Benennung: Verstärkung des oberen Seitenruderlagerbocks (Ruder)

Begründung u. Vorgang: Bruch des Seitenruderlagerbocks, wahrscheinlich infolge Ermüdung.

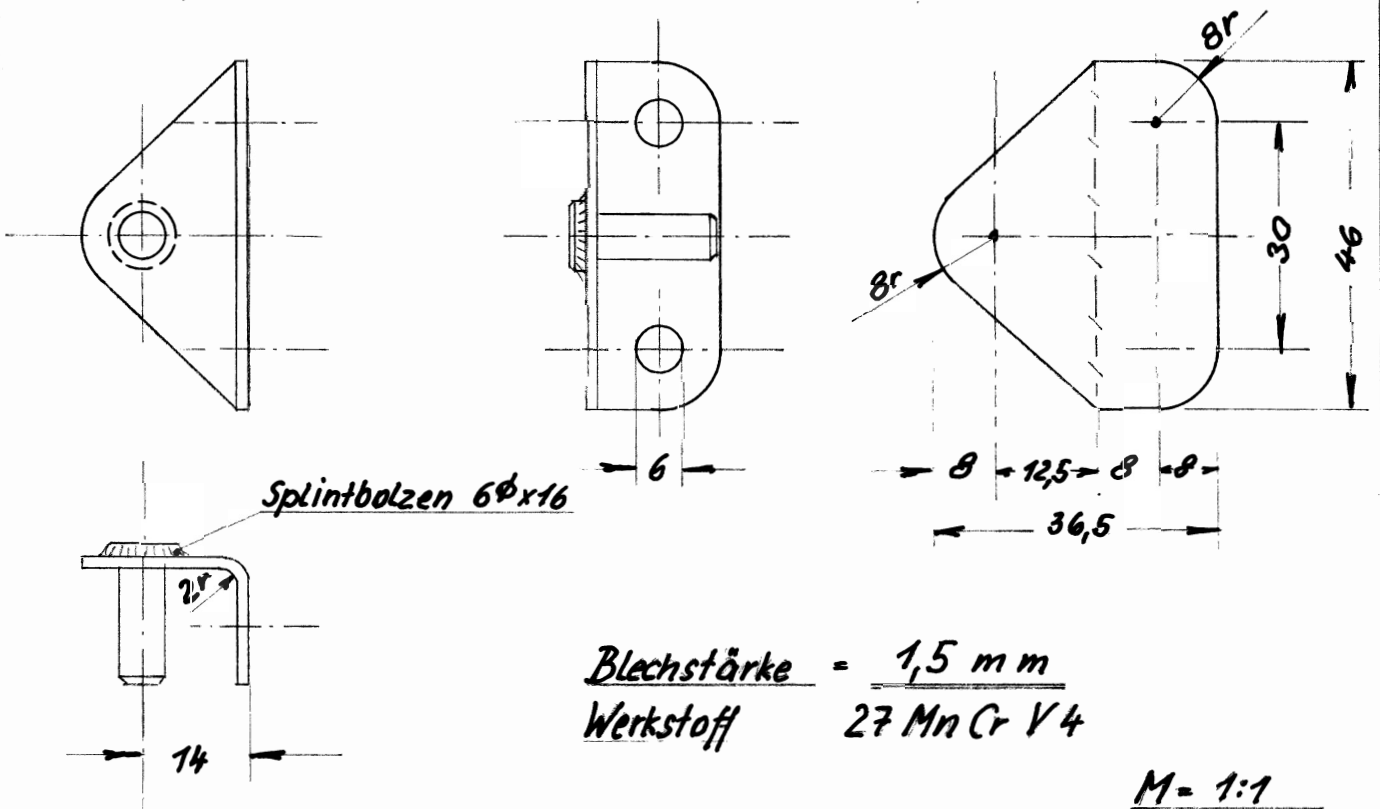
Seitenruder abnehmen, Stoff bespannung vorne oben auf einer Seite abnehmen. Beschlag auswechseln. Muttern verkörnen od. Stopmuttern. Bespannung u. Lackierung erneuern. Seitenruder wieder anbauen. Kontrolle auf Leichtgängigkeit, Sicherungen u. richtigen Ausschlagsinn des Ruders.

Dringlichkeit: Bis 1.3.60. durchführen.
